## ОСНОВНЫЕ ОБНОВЛЕНИЯ СЕРИЙНЫХ ИЗДЕЛИЙ

### ЗЛАТНИК ПОСЕВНОЙ КОМПЛЕКС ПРЯМОГО СЕВА

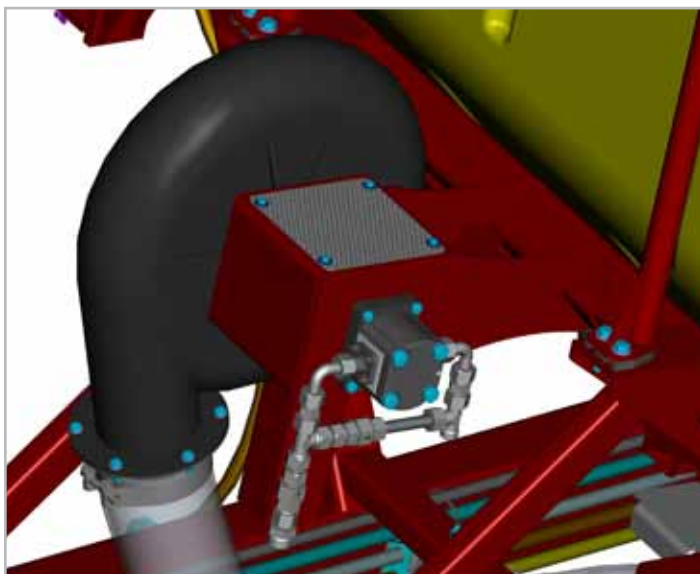
Улучшенная разводка пневматических рукавов исключает зависание семян во время транспортировки.

Дополнительная защита высеваящих аппаратов внутри бункера снижает давление удобрений на них.

Нижняя ступенька лестницы бункера на резиновом подвесе исключает ее деформацию при наезде на препятствие.

Усиленный подшипниковый узел привода вентилятора упрощает его обслуживание.

Увеличенная жесткость пружины ручки контроля глубины сошника исключает возможность её выбивания во время работы.

Добавлена шибберная задвижка для быстрой выгрузки емкостей бункера.

### ГИДРАВЛИЧЕСКИЙ ПРИВОД ВЕНТИЛЯТОРА

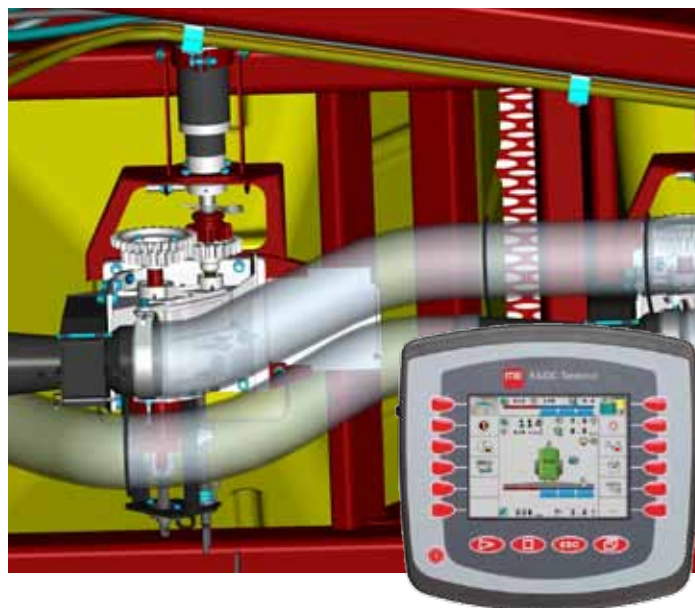
Для упрощения агрегатирования с тракторами зарубежного производства и обеспечения стабильного воздушного потока вне зависимости от режима работы двигателя, посевной комплекс ЗЛАТНИК можно дополнить гидравлическим приводом вентилятора с внешним клапаном постоянного расхода, питаемого от гидрораспределителя трактора (вместо стандартного механического, приводимого от ВОМ).
